<arkivID><jplD>  
PlanID-  
125620160010,  
Plannavn-Plansak  
Detaljregulering for  
fv. 564 Fløksand-  
Vikebø, Komnr-4631,  
FA-L13

Saksframlegg

**Klage på vedteken detaljreguleringsplan med alternativ A2 + B3 for fv. 564 Fløksand - Vikebø  
- PlanID 1256-20160010  
KOMMUNEDIREKTØREN SITT FRAMLEGG TIL VEDTAK**

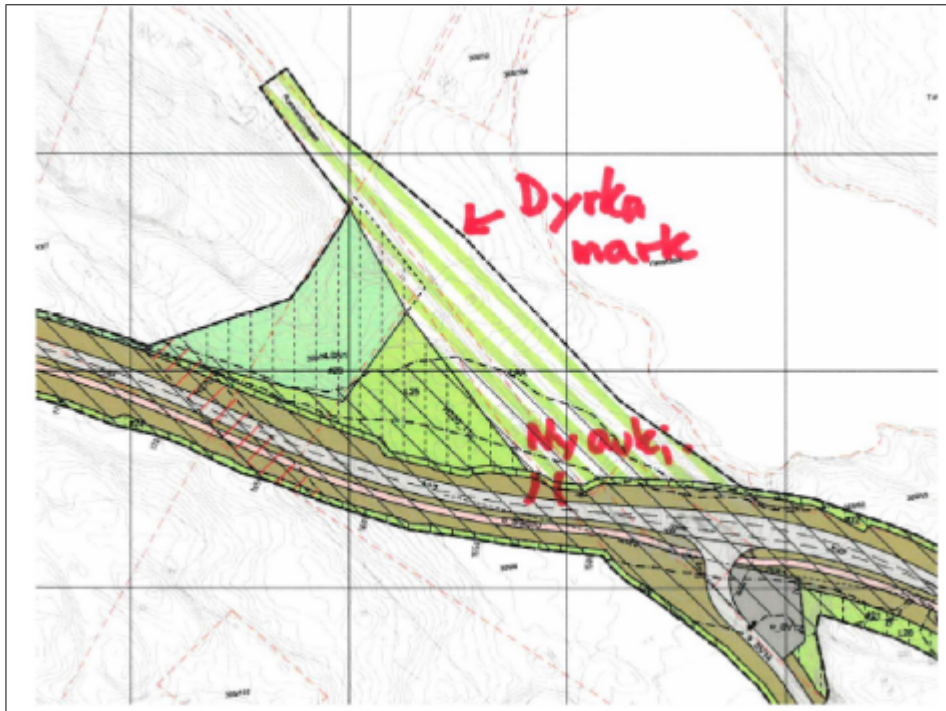
Klagen gjeld to tilhøve:

- Han ønsker å få tildelt ny tomt/plass til nytt naust til erstatning for det som blir innløyst på eigedomen 305/3
- Han ønsker at det blir lagt inn i planen tilkomst til dyrka mark på Steinberget sør.

Når det gjeld tilkomst til jordbruksareal søraust for Steinberget vil vi tilrå at denne klagen blir teken til følge. I vedteken plan ligg tilkomst til dette arealet via avkøyring f\_SV15 vest for Steinberget. Haugsvær bur nede mot Leiro, og vil med denne tilkomsten få nærare 3 km ekstra køyring kvar gong han skal frå hovudbruket, ut til dyrka marka, og attende. I tillegg til noko jordbrukstrafikk kan ei slik avkøyring og truleg gje ein minimal auke i kryssing av fotgjengarar i området. Men med fartsgrense 60 km/t meiner vi løysinga med tilkomst i dette området er akseptabel. Og da Haugsvær vil få store ulemper med løysinga i vedteken plan vil vi tilrå at klagen blir tatt til følge.

Vi tilrår at klagen når det gjeld naust ikkje blir teken til følge. Det er normal praksis i slike saker at vi, som tiltakshavar, betaler ut ein erstatning, og at eigar av bygning sjølv ordnar eventuell erstatning. Dette fordi det ofte ikkje er enkelt å finne alternativ plassering innanfor planområdet, planområdet må utvidast for å leggje inn ei alternativ tomt. Dette vil og vere tilfellet her, det er ikkje nokon naturleg naustplassering nært eksisterande naust og vår vegfylling ut mot Rylandsvatnet. Det er derfor heller ikkje regulert inn areal til erstatning for naustet som må rivast på naboeigedomen 305/55. Vi meiner dei to eigedomane må handsamast likt.

Om avkøyringa blir lagt inn, vil den bli f\_SV11. Følgjande må inn som tillegg i føresegnene pkt.1.3: «f\_SV11 er felles for jordbruksverksemd på eigedomane gnr. 305, bnr. 3 og 4.» (Eigedomen 305/4 har eit restareal nord for ny veg som det vil vere naturleg at og får tilkomst via denne nye avkøyringa).

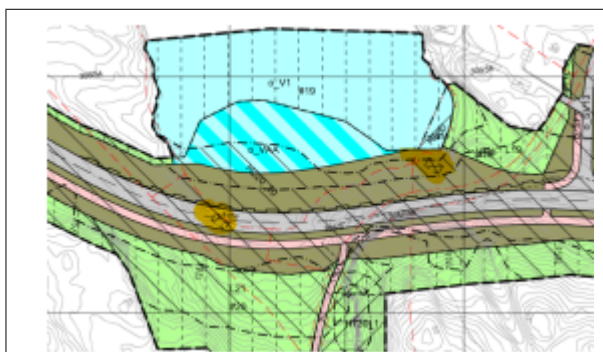
##### 1. Naust

Det er to naust som må rivast ved Rylandsvassdraget som følgje av denne planen. Haugsvær eig naustet lengst vest.

Det er ikkje tilfelle at ein må utvide plangrensa for å regulere nytt areal til naust slik vlfk skriv, fordi planomriset ved varsel om oppstart var mykje større enn omriset i vedtatt plan. Men vi ser at regulering av areal til nytt naust vil krevje fleire utgreiingar i høve å finne ei eigna plassering samt vurderingar ift det verna Rylandsvassdraget. Fordelen ved å regulere inn nausta er at eigarane slepp risikoen ved å søke dispensasjon frå LNF- formålet og evt. sikringssona mot vassdraget.

Vi stiller spørsmål ved kven som skal vurdere ny plassering til naustet om kommunen tar klagen til følge, og er dette ei planendring som forslagsstillar tar på seg? For lik handsaming bør ein også finne eigna plassering for det austre naustet på 305/55. Dette naustet har i tillegg tilkomstveg som kompliserer ny plassering.

Føresegner og plankart må oppdaterast. Det må regulerast tilkomst både frå ny fylkesveg og ved avkøyrsløp til dyrka mark på 305/3 (om lag ved raud markering).
